令和元年11月28日 風力部会資料

(仮称) 吾妻高原風力発電事業環境影響評価準備書 補足説明資料

合同会社吾妻高原ウィンドファーム

図1 対象事業実施区域の位置及びその周囲の状況(方法書時と準備書時の比較)

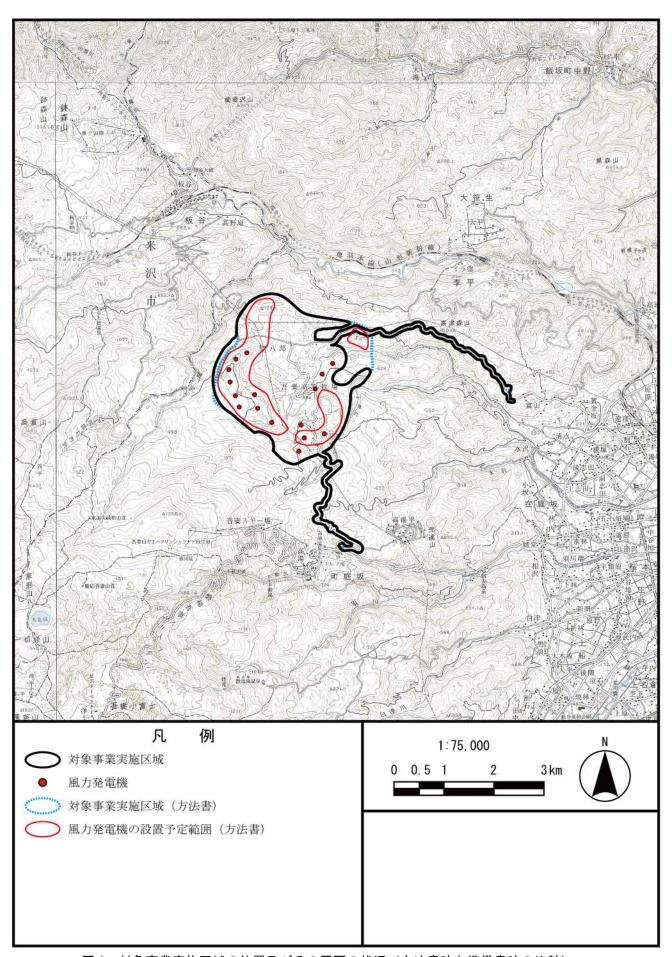
- 1. 風力発電機の設置予定範囲(方法書)について(公開)
 - (4) 頁 図中に赤線はないので、凡例から削除していいのではないか? 【準備書 P2.1-3】 (今 泉顧問 1)

赤線を記載していませんでした。図1に風力発電機の設置予定範囲(方法書)を追加しました。

図 3(1) 沈砂池からの濁水流下推定経路と濁水到達推定距離

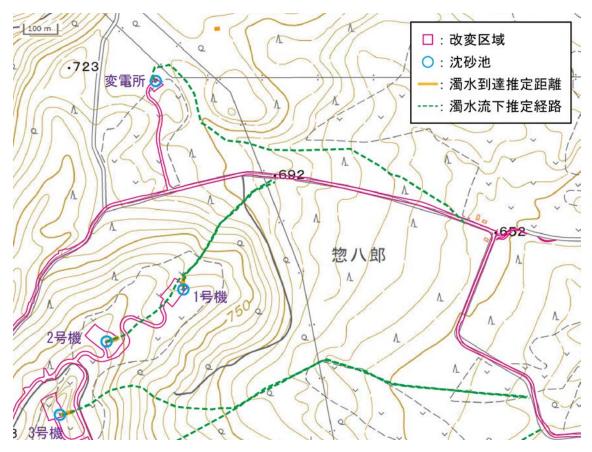
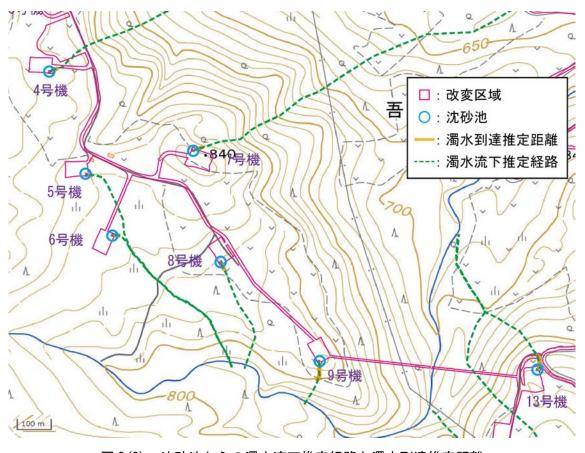
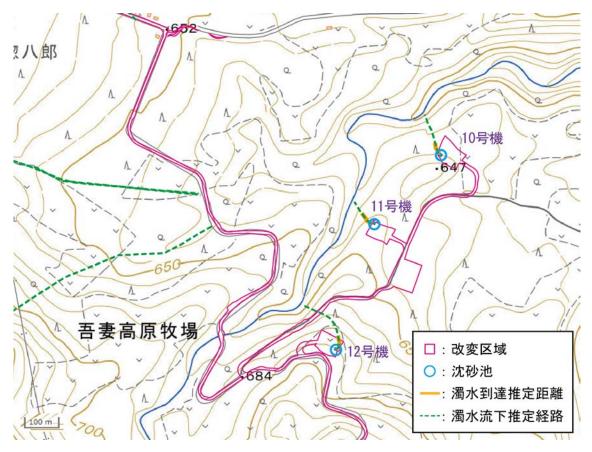
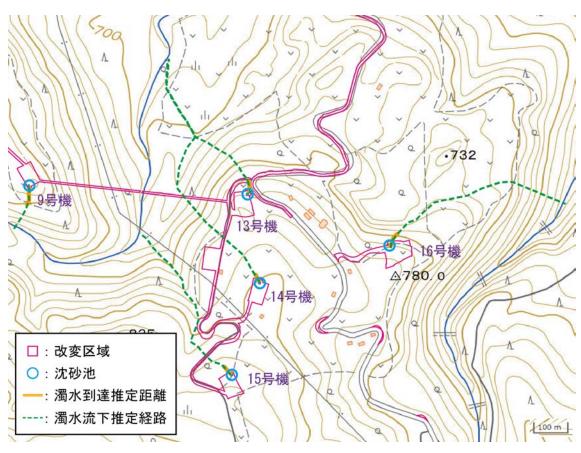
沈砂池 No. 2、3、4、5、13、14、15 からの排水方向が新設道路に向かっているように見えます。 林地土壌への土壌浸透処理、ならびに道路工事への影響の観点から、この排水方向の妥当性についてお考えを伺いたい。【準備書 P2. 2-25~2. 2-32】(水鳥顧問 2)

沈砂池の排水方向について、各沈砂池排水口からからの濁水推定経路及び濁水推定距離について、図3に示しました。また、表3に示しましたように、No.3については、排水方向は既設道路(ただし、改変工事あり)に向かう計画としています。排水方向の妥当性については、A~Cの3つに分類し、整理しました(表3)。

濁水到達推定距離と濁水流下推定経路を比較すると、排水が直接道路に到達しない結果となります ので、新設道路工事への影響は小さいと考えます。

No. 4については、風力発電機のヤード北側に沈砂池を設け排水すると、残土処理場に影響を与えるため、沈砂池を南側に設けています。沈砂池を南側に設けたとしても、地形的に北東側に流れることになります。新設道路までの距離は短いものの、濁水流下推定経路上の勾配は緩やかであるため、枝条散布等の対策を取ることによって林地土壌への浸透ができ、新設道路工事への影響も小さくすることができると考えます。

No. 13については、地形的に風力発電機のヤード北側に沈砂池を設けています。新設道路に濁水が到達する可能性があるため、排水口付近の枝条散布による林地浸透を促進、また、新設道路には、側溝、横断側溝を適切に設置して、短い区間に区切って排水し、その側溝の排水口に仮沈砂桝を設けたのち枝条散布することによって影響を低減させる措置をとります。

図7 空間線量率分布マップ

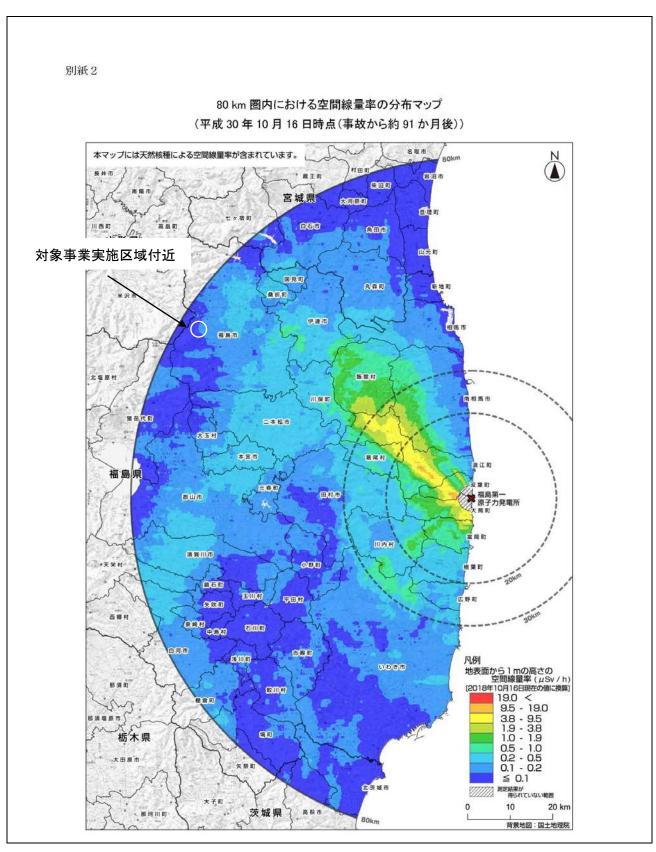
134 頁 最新の航空機モニタリングの結果も示してください。【準備書 P3. 1-77】(近藤顧問 4)

平成 30 年 11 月 15 日の空間線量分布マップを示し、対象事業実施区域付近に白丸を付けました。対象事業実施区域周辺は、 $0.1\sim0.2\,\mu$ Sv/h 以下に該当します。

図 9 対象事業実施区域及びその周囲の騒音類型の指定状況

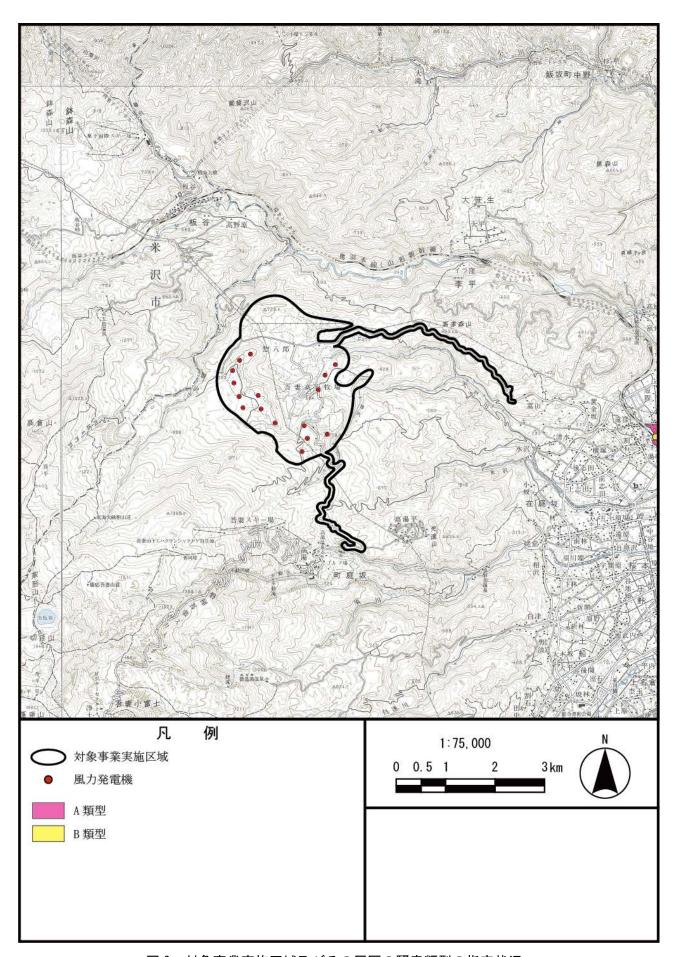
沿道の騒音調査地点は、都市利用計画の都市地域内にあると思われる。市街化区域か市街化調整区域の別や都市計画用途地域の指定がないかどうかを調査の上、騒音の類型指定があるかどうかを調べること。必要な場合には騒音の類型指定図を示しておくこと。【準備書 P3. 2-9、10. 1. 1-29】 (山本顧問 2)

対象事業実施区域及びのその周囲における市街化調整区域は都市地域の範囲に分布しており、市街 化区域は図3.2-6の都市計画用途地域の範囲となっておりました。なお、対象事業実施区域及びその周 囲の騒音類型の指定状況を図9にお示しします。

図 11 風況観測塔の場所について

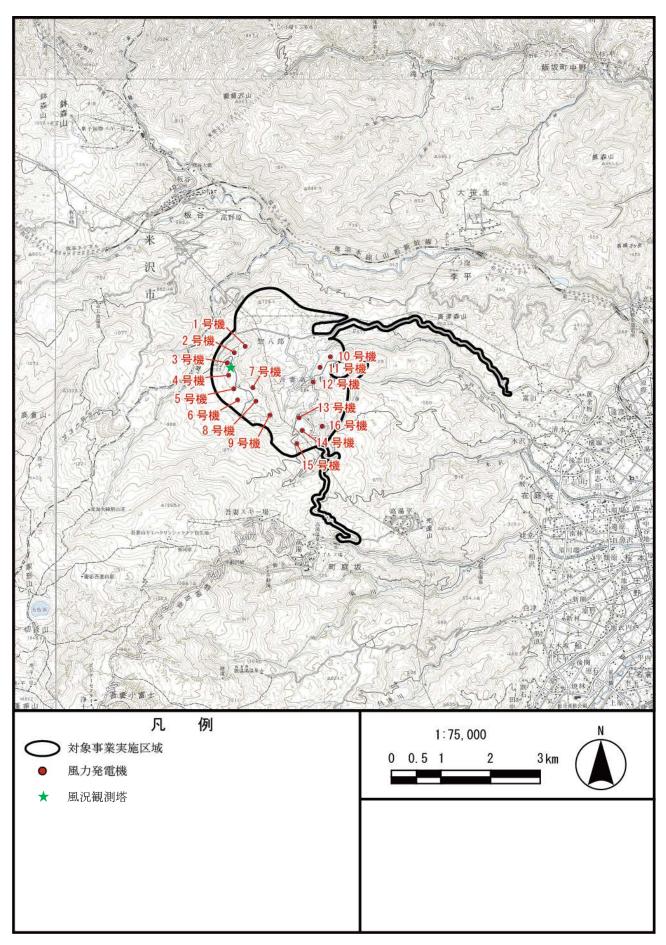
(327) 頁 「風力発電施設から発生する騒音等測定マニュアル」の発表は平成 29 年ではないか? 風況観測塔の設置場所や仕様に係る記述が見当たらない。

現地調査に関して、図 8.2-1(2)中の②高湯平地区の左側に位置する住宅群にも調査点を設ける必要はないか?当該地域は気象観測所のデータを見る限り、北西~西風が卓越する傾向があり、指摘する住居群は風下側に位置(つまり、騒音が伝わり易い条件)することになる。【準備書 P8.2-15】(今泉顧問 4)

図11に、風況観測塔の位置を示しました。風速は、3高度(40m、50m、58m)で測定しており、10分毎の平均値を記録しています。この旨、評価書に記載します。

②高湯平地区の左側に位置する住宅群は、高湯温泉の温泉街です。当初、騒音・低周波音の調査地点として、②高湯平地区と高湯温泉を候補としていました。高湯温泉において調査を行わなかった大きな理由は、宿泊施設が道路沿いに点在しており、調査に適した敷地がなかったことによります。

一方、風力発電機からの距離が高湯温泉とほぼ同じである高湯平地区については、調査のための敷地を確保できたこと、高湯温泉と比較しても静穏であることから、当地で調査を実施することとしました。

図 13(1) 大気環境の調査位置(道路名称追加)

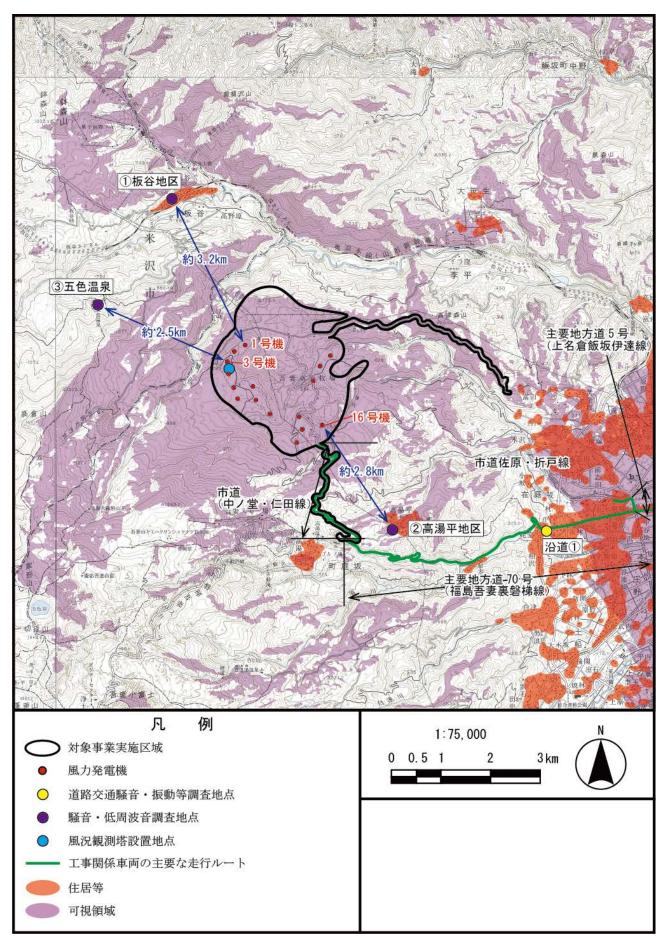
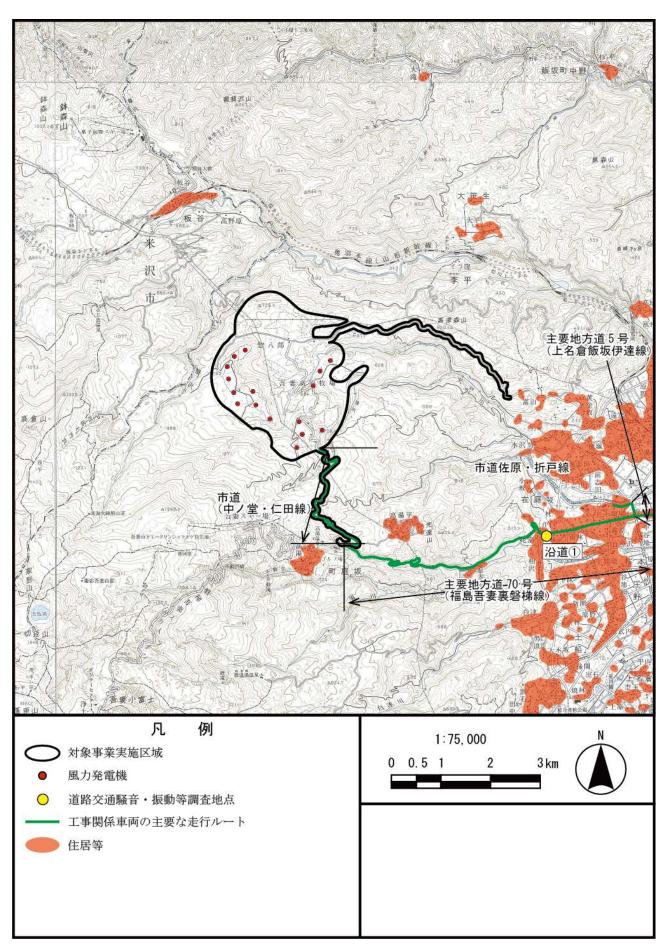
沿道騒音調査地点に面する道路の種類と名称を p. 334 および p. 413 に記入すること (対象道路が 幹線交通を担う道路であることを示すため。P. 324 を参照。) 【準備書 P8. 2-22】 (山本顧問 1)

図13に沿道騒音調査地点に面する道路の種類と名称を追記いたしました。評価書には情報を追加した図を掲載します。

図 21 風力発電機から発生する騒音の寄与値(住居等の色合い変更)

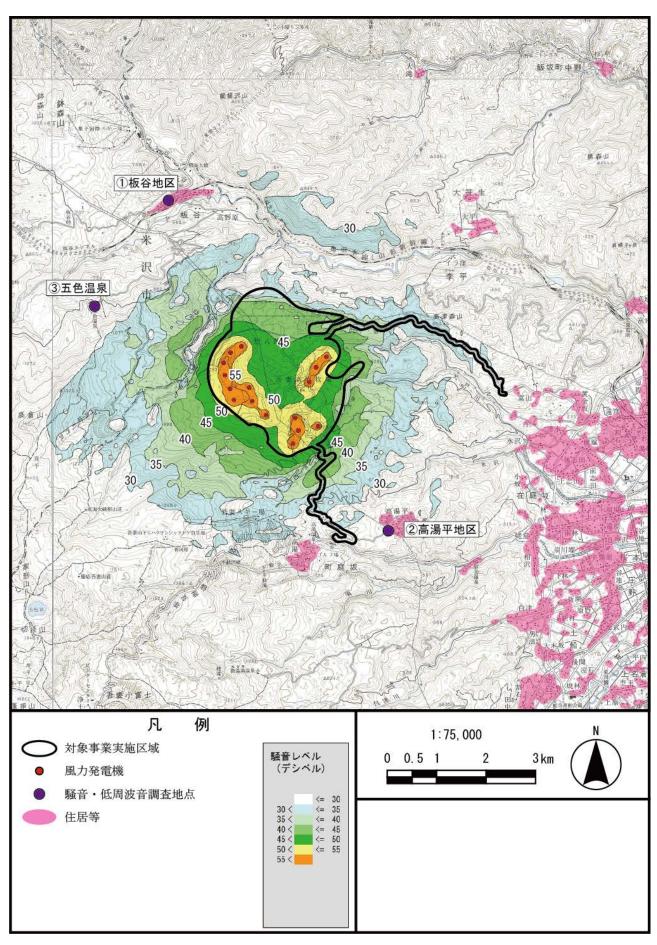
(436) ~ (437) 頁 図中で、住居群と騒音レベルの色が類似して理解し難いので工夫が必要である。【準備書 P10.1.1-52~10.1.1-53】 (今泉顧問 8)

図 21 に、住居群の色を変えた図を示します。評価書においては、住居等の色を変更し、見やすい図となるよう工夫いたします。

図 24 残留騒音と騒音レベルとの関係図 (季節・昼夜別)

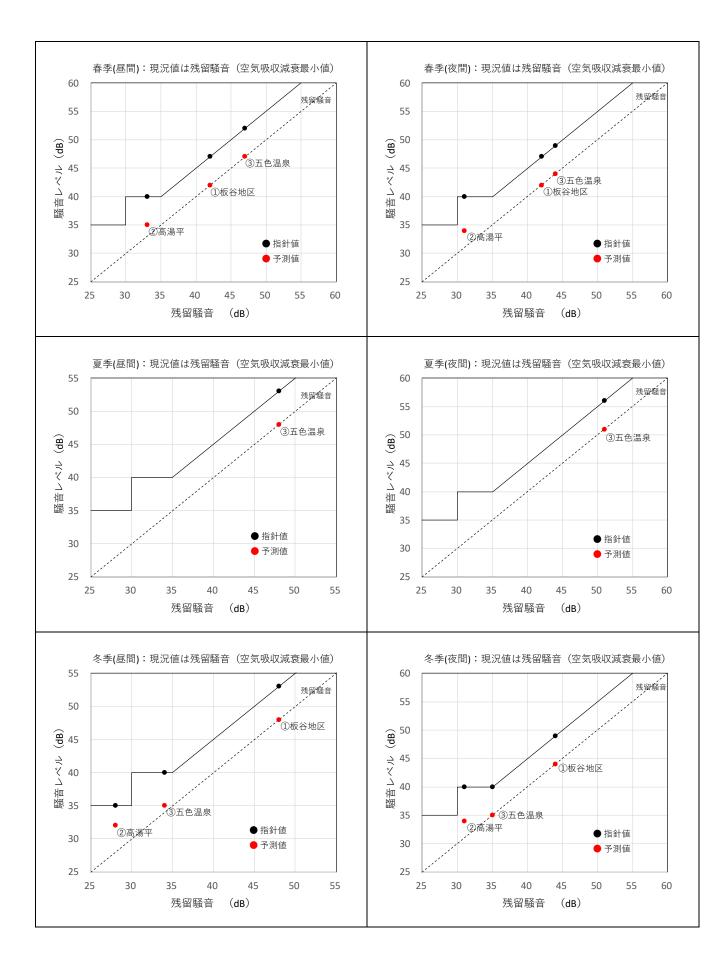
(444) 頁 「風力発電施設から発生する騒音に関する指針」(環境省、平成29年)に示される「指針値」との整合性の検討において、表のみではなくグラフ(残留騒音と騒音レベルとの関係)で整理し、次の段階で示すよう検討をお願いします。【準備書P10.1.1-60】(今泉顧問11)

図24に、残留騒音と騒音レベルとの関係図を示しました。

図 29 各調査地点の集水域

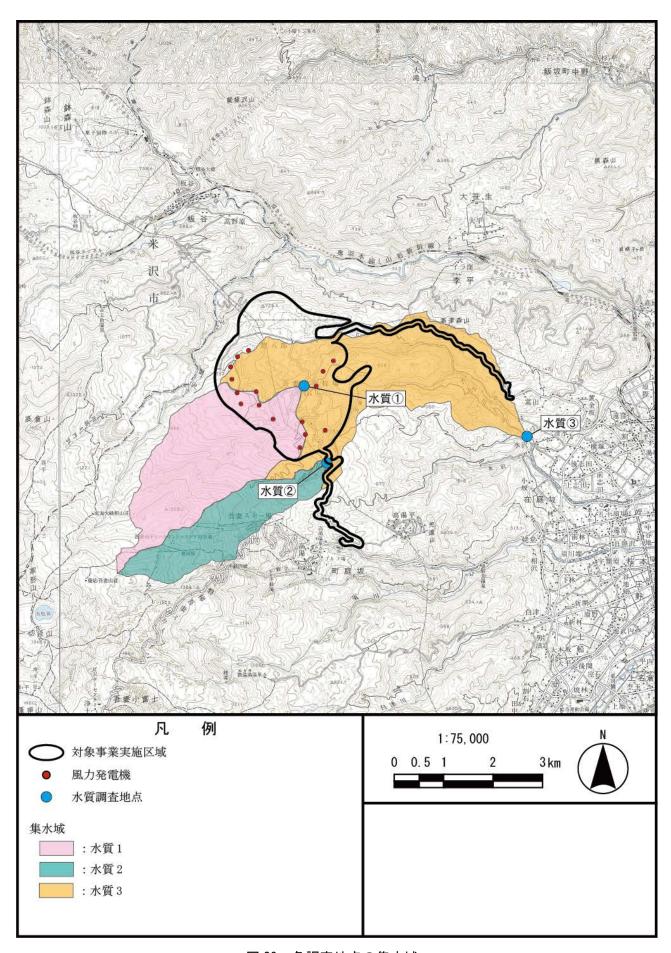
P491 各水質調査点の集水域を図示してください。【準備書 P10.1.2-2】 (水鳥顧問 4)

各調査地点の集水域を図29に示します。
